TRIBUNAL REGIONAL ELEITORAL DO PARANÁ

FÓRUM ELEITORAL DE CASCAVEL

Relatório de vistoria técnica da edificação

Vistoria técnica do Fórum Eleitoral de Cascavel

Imagem 3 - Implantação do passeio do Fórum Eleitoral

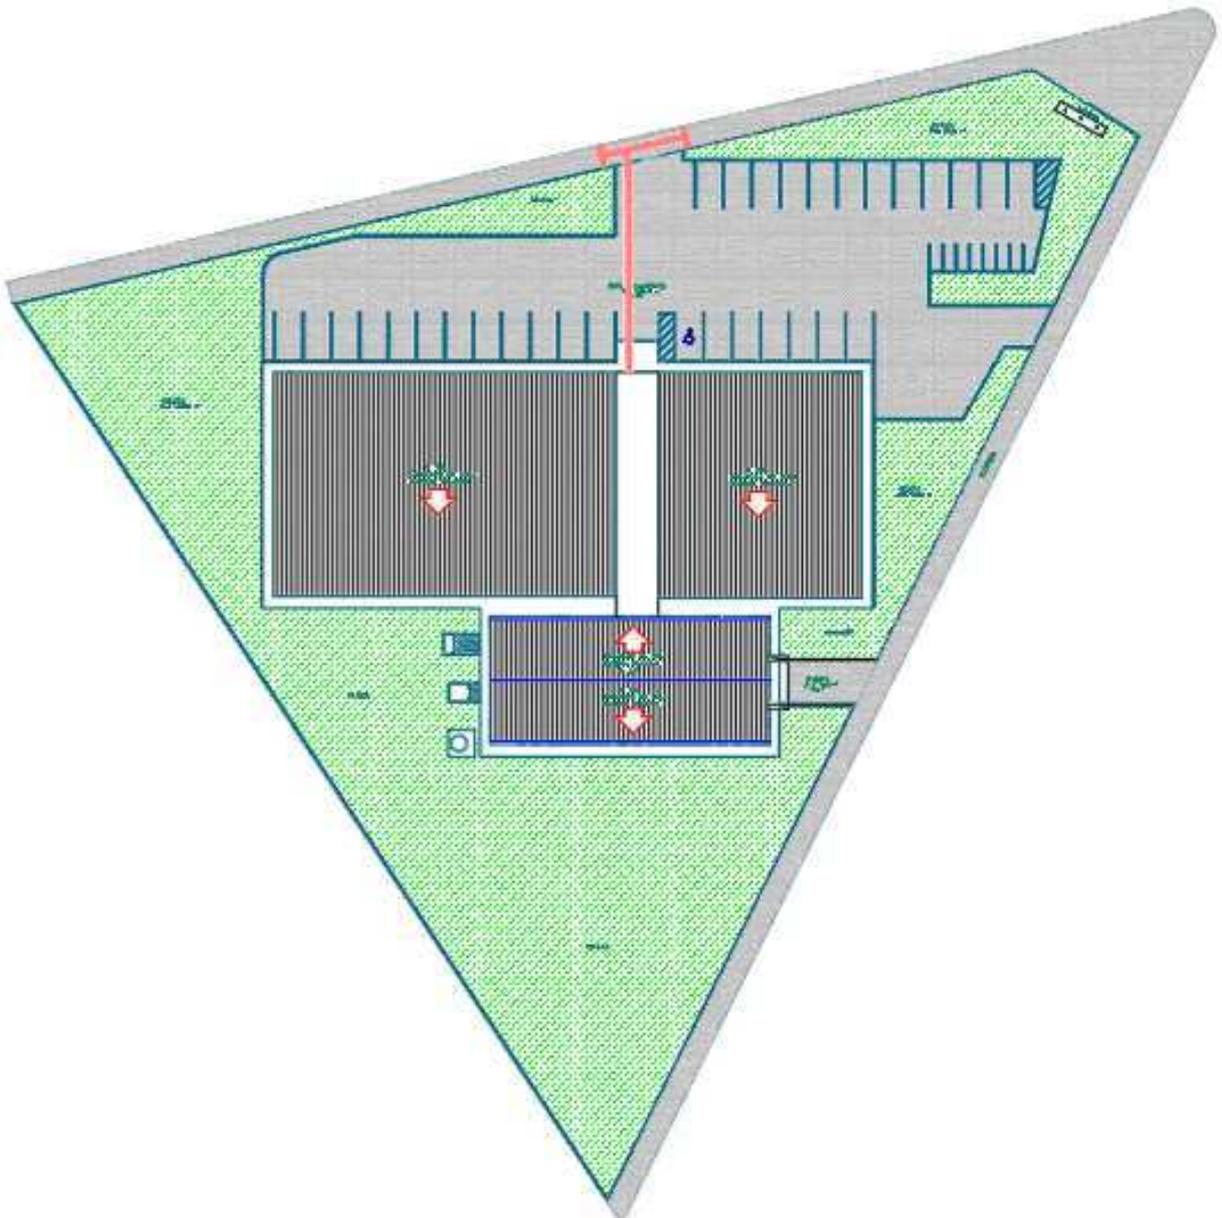
Na Imagem 3 está ilustrada a implantação do Fórum Eleitoral de Cascavel, onde está destacado em vermelho a região onde existe o piso tátil, porém o mesmo está instalado sobre pavimento do tipo paver, em desacordo com as normas

vigentes (NBR 16537/2016), que exigem uma calçada de piso liso (exemplo: concreto) para permitir a perfeita locomoção das pessoas com deficiência.

Imagem 8 - Instalação do Bebedouro

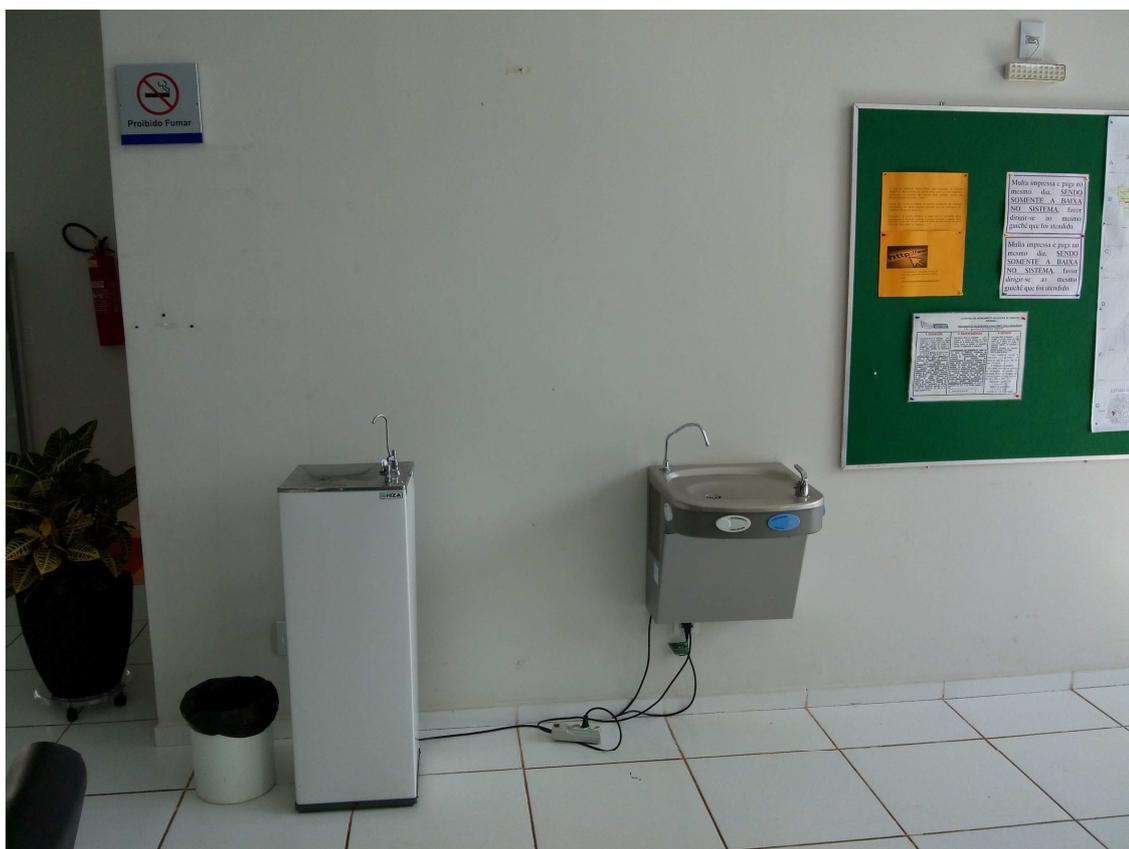
O bebedouro existente, Imagem 8, já é o modelo acessível utilizado pelos Fóruns Eleitorais do Paraná, porém ele deveria estar localizado onde atualmente encontra-se o bebedouro de coluna, para permitir melhor acesso da pessoa com deficiência ao mesmo.

Imagem 12 - Toldo sem rufo de encosto

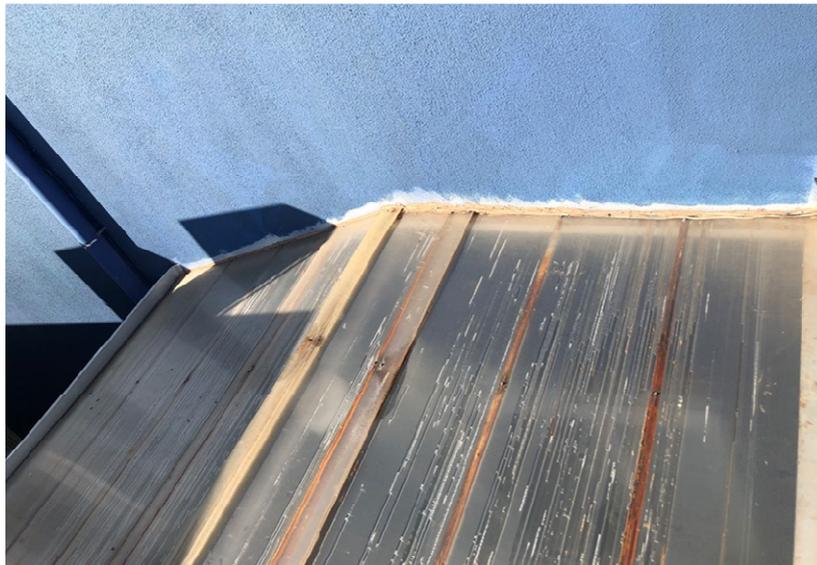
Não foram encontrados rufos de encosto sobre o toldo do corredor central à edificação, que interliga a C.A.E., os Cartórios e o Depósito de Urnas, como pode

ser observado na Imagem 12, fato esse que ocasiona em águas pluviais escorrendo pelas paredes e calhas do toldo, como apresentado na Imagem 13.

Imagem 15 - Telhas danificadas

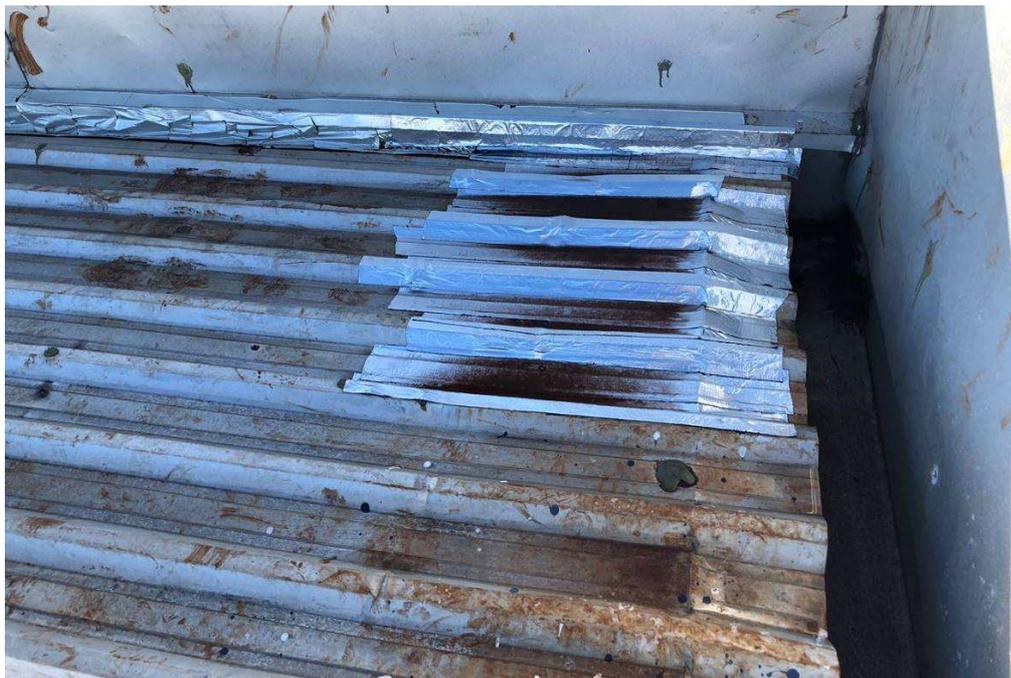
Junto aos fixadores das telhas foram executadas massa plástica, como mostra a Imagem 15, possivelmente para tentar conter pontos de infiltração. Na Imagem 15

também é possível observar a existência de telhas danificadas, assim como na Imagem 16. Algumas telhas encontram-se também amassadas ou levantadas, acarretando em pontos de infiltração, foram encontrados também infiltrações através das sobreposições das telhas.

Imagem 17 - Telhas trapezoidal simples

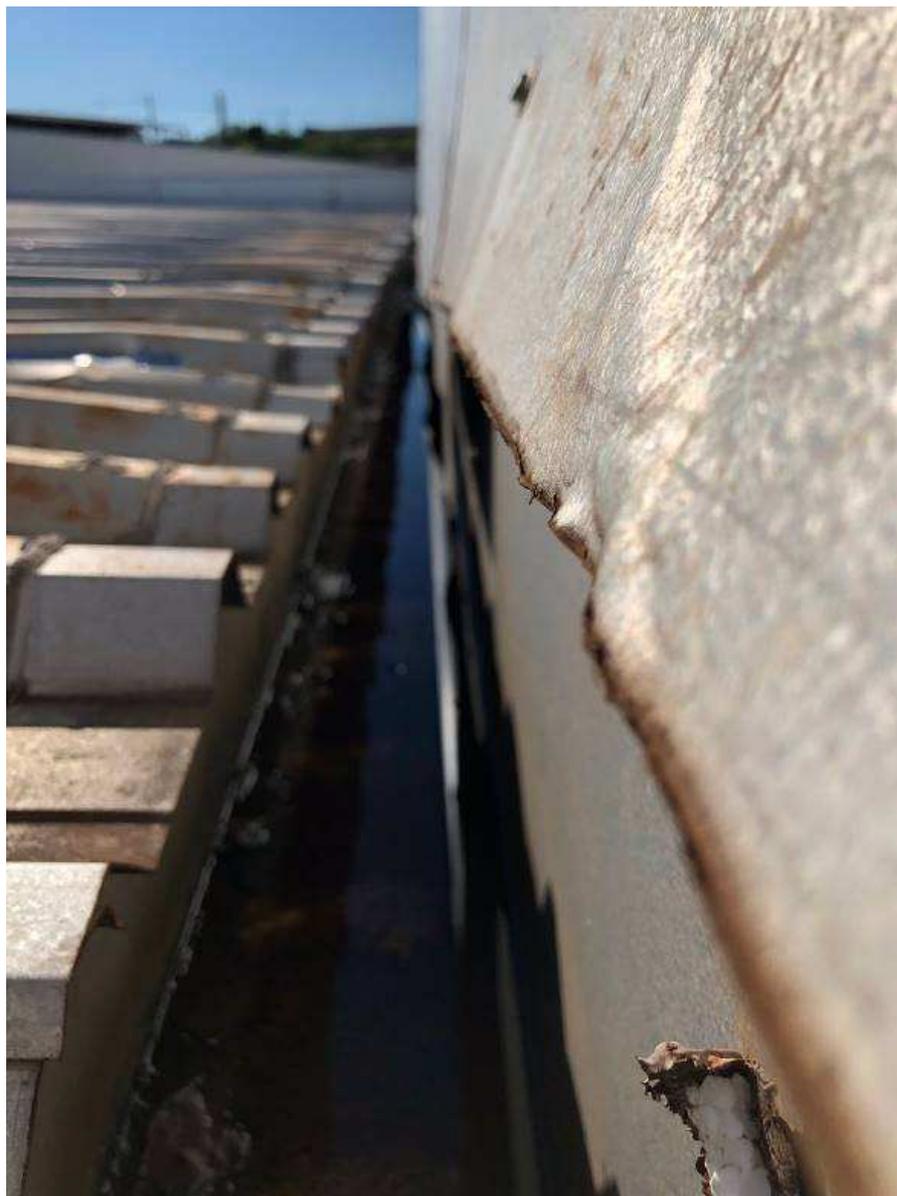
Na Imagem 17 - Telhas trapezoidal simples, pode-se verificar outro problema, as calhas estão com acúmulo de água.

Imagem 29 - Paredes a serem demolidas dos cartórios

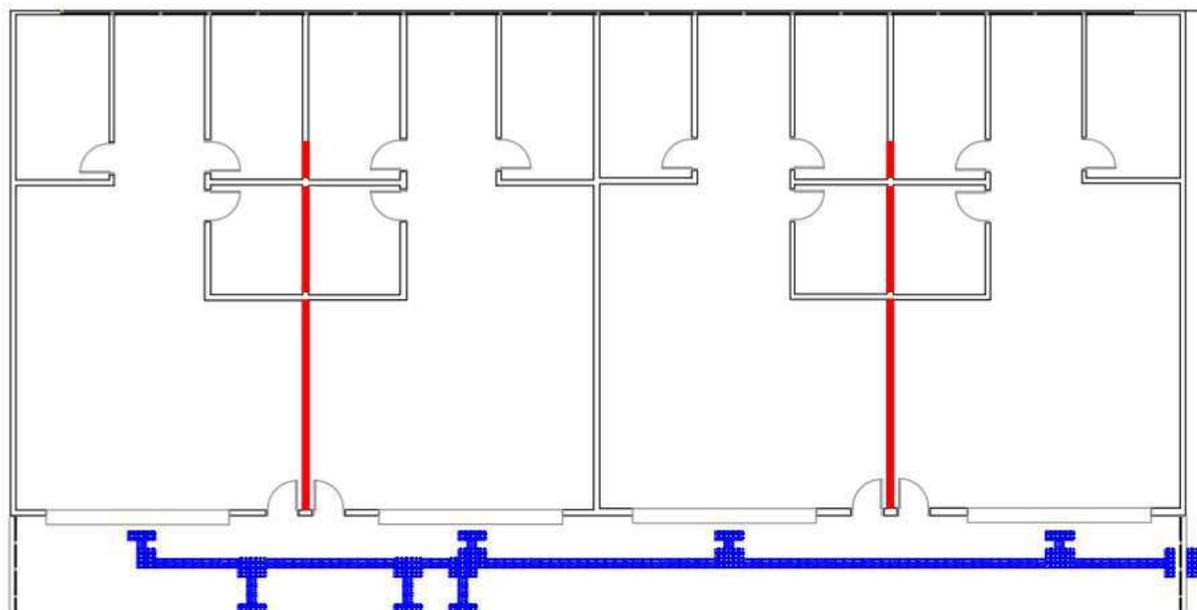
Conforme relatado no PAD 1648-2018, há solicitação de readequação dos espaços dos cartórios, pois com o rezoneamento foram extintas as zonas eleitorais 184 e 185. Também por entendimentos verbais com as Chefes das ZE 068 e 143 ficou decidido que para a readequação do layout dos cartórios as paredes centrais seriam demolidas, conforme destacadas em vermelho na Imagem 29.

Imagem 36 - Central de gás

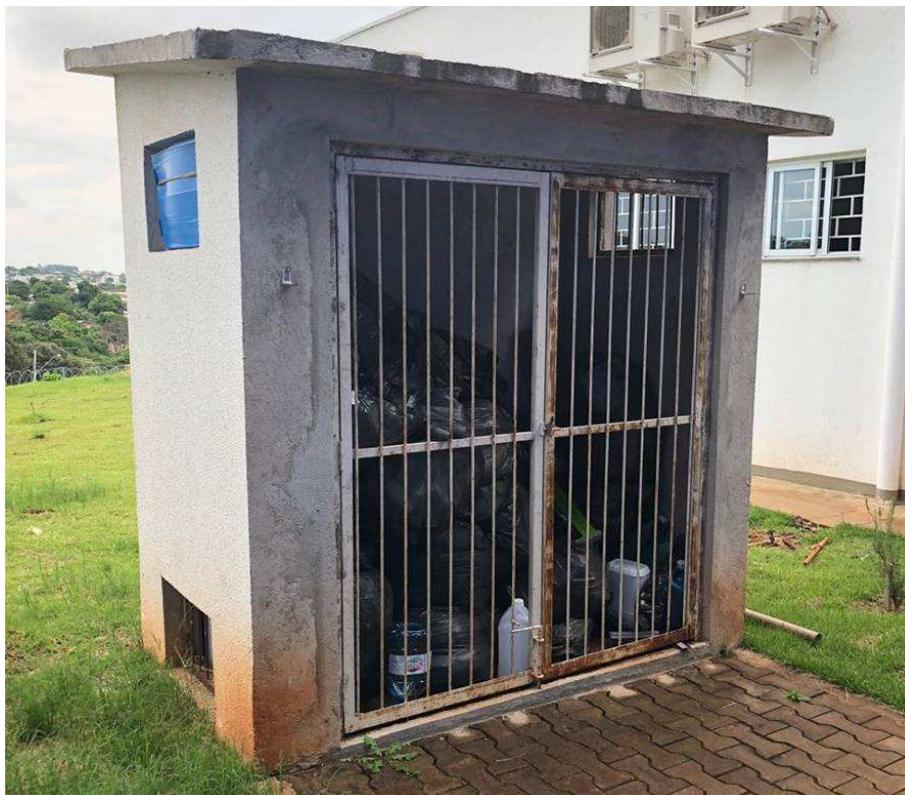
A central de gás existe na edificação, como pode ser observado na Imagem 36 abaixo; porém, encontra-se inutilizada, e é possível observar que não existem grades nas laterais e a grade frontal encontra-se oxidadas.

Para as soluções dos problemas do sistema de utilização de Gás GLP apresentados neste relatório, já existe um processo para aquisição de utensílios de cozinha elétricos, onde não existirá a necessidade do uso do gás GLP na edificação.
